Montréal, le 12 septembre 2024

Je vous remercie sincèrement de me donner l'opportunité de partager mes réflexions concernant le projet de redéveloppement de la Place Versailles. En tant que résident de longue date de l'est de Montréal, je suis ce projet avec grand intérêt car il représente une transformation majeure de notre paysage urbain. Vu l'échelle de temps sur laquelle le redéveloppement de la Place Versailles s'étend, je ne pourrais prétendre que le projet va améliorer ma qualité de vie, mais je peux déjà me projeter dans les aménagements proposés par la ville et la Place Versailles pour donner mon opinion sur quelques aspects que je trouve important.

PLAN D'AMÉNAGEMENT DÉPOSÉ AU CJV DU 21 AVRIL 2023. Provencher Roy -Document de projet

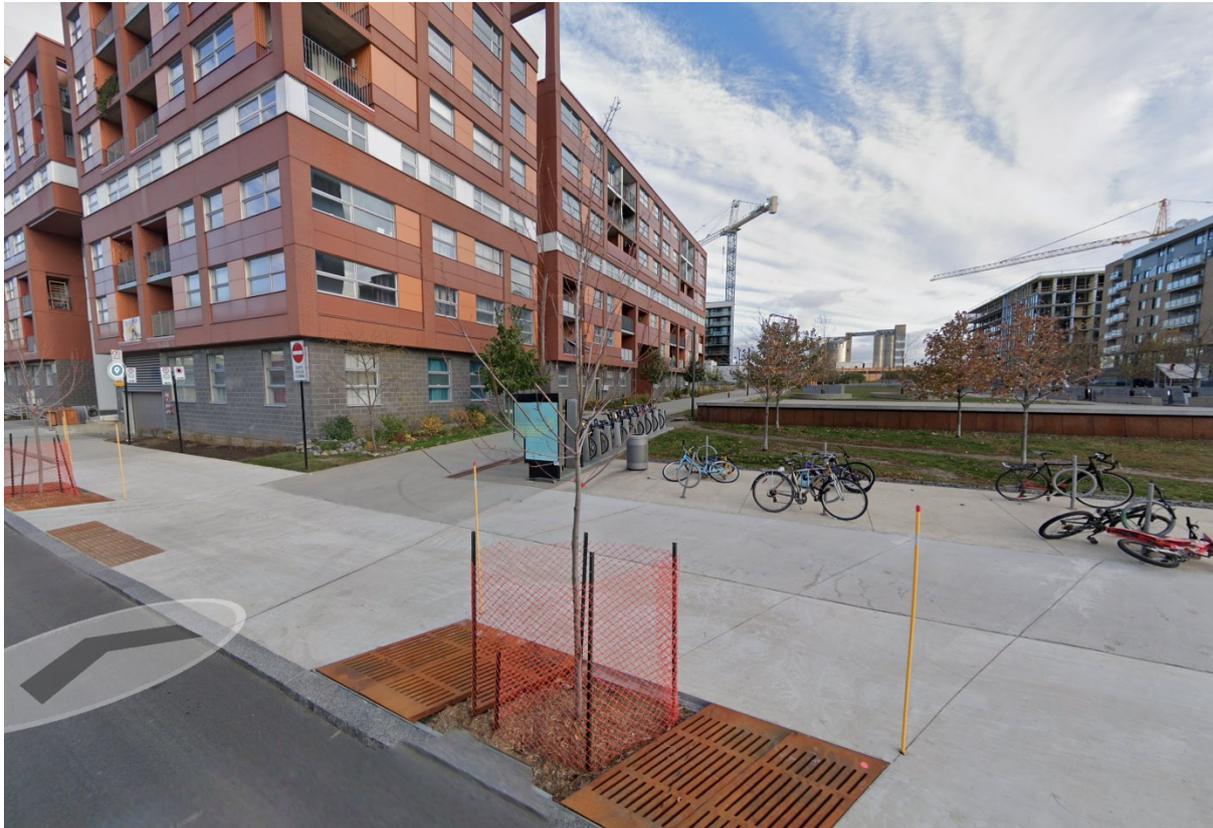
Étant donné la nature de terminal multirégional du Métro Radisson, il est aussi primordial que le redéveloppement de ses abords s'articule autour de lui-même. Justement, je trouve que le dernier plan d'aménagement de Provencher-Roy ne met pas assez en valeur le métro qui justifie l'investissement collectif dans un projet porteur comme celui de la Place Versailles. Le métro devrait être marqué par d'avantage qu'une tour plus haute dans le projet. De ce fait, il serait préférable de faire un entre deux entre le plan actuel et le plan d'avril 2023 de Provencher Roy et élargir la rue Faradon et faire un parterre du métro jusqu'au centre du terrain de la place Versailles. Il faudrait également trouver une bonne solution pour éviter les conflits avec les voitures. Ajouter un édicule au métro Radisson n'améliorait pas nécessairement les choses, vu que beaucoup de trafic à pied vient également des autobus. Présentement, le cœur de la partie sud du projet de redéveloppement s'ouvre sur la rue Sherbrooke, là où il y a le plus de bruit et de laideur venant de stationnement du Maxi, ce que je m'explique mal. Le plan de 2023 avec un espace large à la sortie du métro aurait comme bénéfice d'agir un peu comme parc-agera, un peu à l'instar du parc à côté du métro Préfontaine qui est un lieu de rassemblement et de

transit. Évidemment, pour rectifier ce problème d'aménagement, il faudra que tous les acteurs reliés à la Place Versailles et au métro s'assoient ensemble.
